GRANSKNINGSUTLÅTANDE TILLGÄNGLIGHET

Fastighetsbeteckning: Tollare 1:460

Byggherre: Strombro Adress: Tollarevägen 32-42 Område: Tollare Hällmarken

Underlag för granskningen är ritningar Bygglovhandlingar från Strombro AB, dat 2016-02-23.

4.2.8 Hissar och lyftanordningar

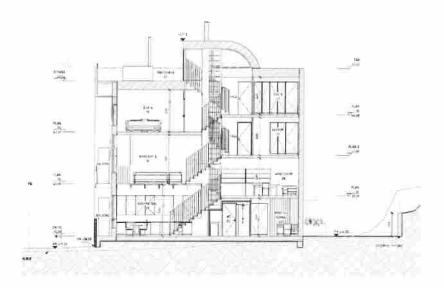
Kommentar 1:

Kommentar 2: Enligt muntligt besked från A, så gör bygglovhandläggaren bedömningen att ett läge för invändig hiss skall markeras i planritningen, för en framtida möjlig installation. Detta är utfört i ritningen.
